Dopravní podnik Ostrava a.s.

**„Informační systémy na zastávkách veřejné dopravy v Ostravě
prostřednictvím e-paperů“**

VYSVĚTLENÍ, ZMĚNA NEBO DOPLNĚNÍ ZADÁVACÍ DOKUMENTACE

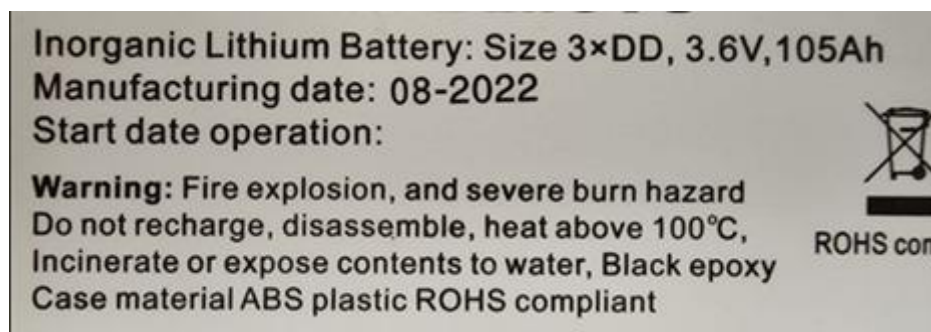
a) Zda by neměla být zadávací dokumentace doplněna tak, že bude stanoven maximální počet výměny baterií v předmětném pětiletém cyklu, včetně doby trvání takovéto výměny, s tím, že vyšší počet výměn by byl smluvně sankcionován, stejně jako případné překročení max. doby stanovené pro takovouto výměnu?

ad a) nebude doplňovat smluvní pokuty v souvislosti s počtem výměny baterií. Zadavatel požaduje, aby napájení zajišťovaly baterie s kapacitou provozu zařízení jako celku po dobu minimálně 5 let (srov. aktuální znění technické specifikace, které tvoří přílohu tohoto vysvětlení). V případě, že baterie tento požadavek nesplní, provede dodavatel výměnu na své náklady. Zadavatel současně odkazuje na své předchozí vysvětlení, ve kterém uvedl, že počet baterií není specifikován, tj. dodavatel může uvedený požadavek zajistit tím, že jím nabízený panel bude disponovat několika bateriemi (limity jsou v tomto ohledu pouze konstrukční podmínky označníku).

Zadavatel pro úplnost uvádí, že v rámci pilotního projektu zadavatele jsou baterie složeny z článků dle specifikace na obrázku níže. Samotné e-paper panely ve velikosti 32 palců pak disponují pěti bateriemi, přičemž měsíční spotřeba činí přibližně 1 % kapacity baterií. Je však plně na dodavateli, jakou typologii baterií zvolí, když parametry stávajících panelů zadavatel poskytuje pouze jako informativní a připouští jakékoliv řešení splňující požadavky uvedené v zadávací dokumentaci. Při případné výměně v rámci 5letého garančního cyklu, je možné doplnit totožnou nebo kvalitativně vyšší třídu baterií.

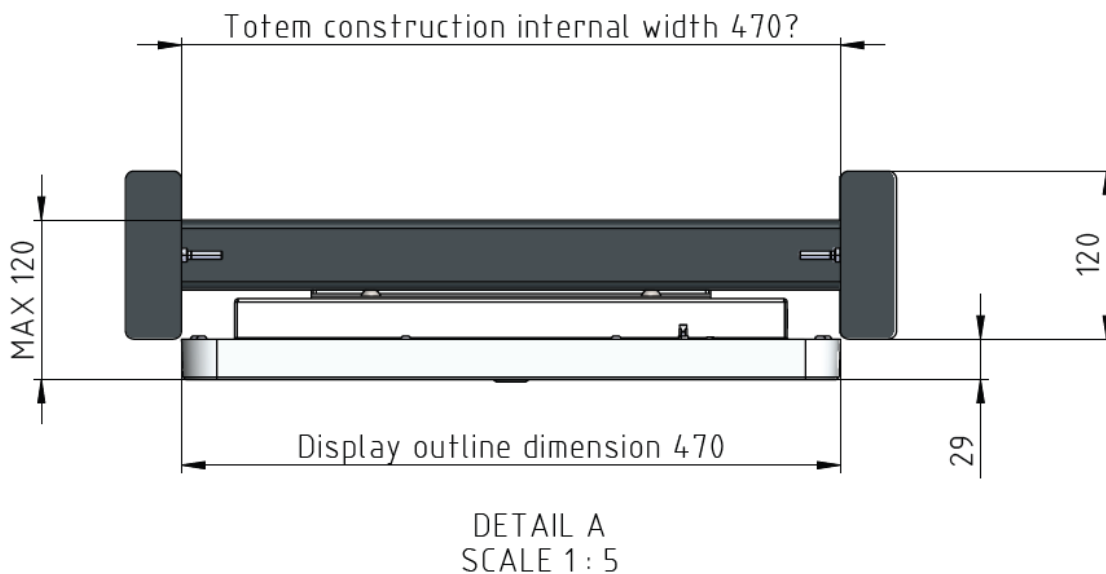
Dotaz na zadavatele – rozměrová tolerance a kompatibilita displeje s konstrukcí totemu

ad a) vnitřní světlost (šířka) je stanovena na úroveň 120mm;

ad b) vnitřní šířka konstrukce je stanovena na úroveň 470mm, přičemž tuto hranici nelze změnit, (odpovídá Příloze č. 4 zadávací dokumentace – Základní skelet označníku).

Zadavatel v zadávací dokumentaci určuje rozměry označníku a požadované rozměry e-paper panelů. Dodávané zařízení musí přiléhat ke konstrukci označníku při zohlednění minimálního manipulačního prostoru pro vložení zařízení.

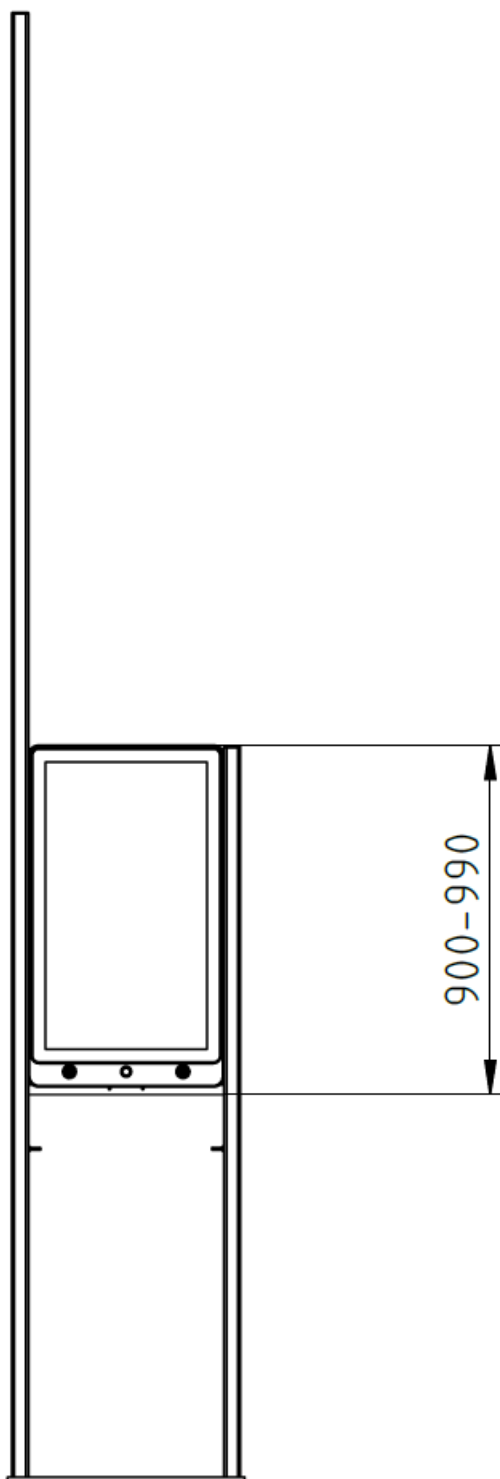
Dotaz na zadavatele – přesah displeje mimo ocelovou konstrukci

Je přípustné, aby displej přesahoval ocelovou konstrukci (na šířku nebo výšku) přibližně o 30 mm, jak je znázorněno na přiloženém náčrtu, za předpokladu, že celková hloubka zařízení (včetně baterií, displeje, antén apod.) nepřekročí 120 mm?

Zadavatel sděluje, že maximální přípustný přesah přes ocelovou konstrukci je 12mm (hloubka).
